### CASTILLA CAMINO A SAN ISIDRO KM 39

CONTRALORÍA GENERAL DE LA REPÚBLICA  
Dirección General de Control de Recursos Sociales

Informe Final. Resolución CGR N° 762/04

## **VILLA CHOFERES DEL CHACO**

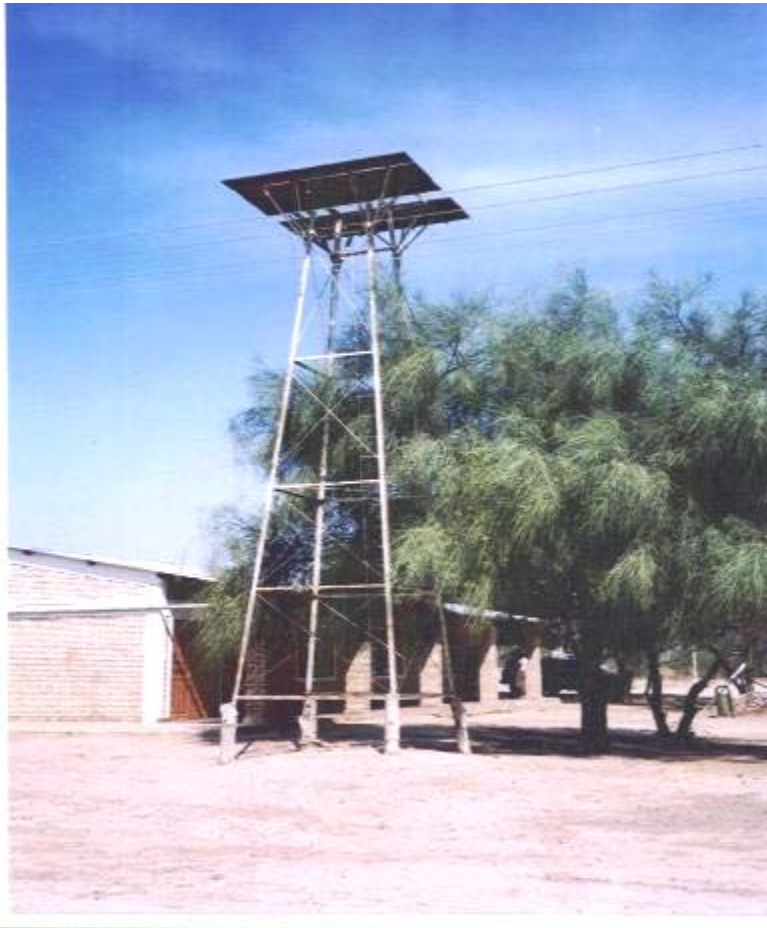
FOTO N° 104 - GRAN TORRE ESTRUCTURA METÁLICA PROVEÍDA POR PRODECHACO. SIN USO PORQUE EL TANQUE QUE SE INSTALÓ, CAYO CON UNA TORMENTA.  
ESTA ESTRUCTURA DE 8 MT. COSTO AL PROYECTO 2.242.500 + 897.580.  
AL FONDO ESTRUCTURA LOCAL COMUNAL, ASISTIDO POR PRODECHACO CON ANOBLAMIENTOS Y EQUIPOS POR IMPORTE DE Gs. 18.573.900
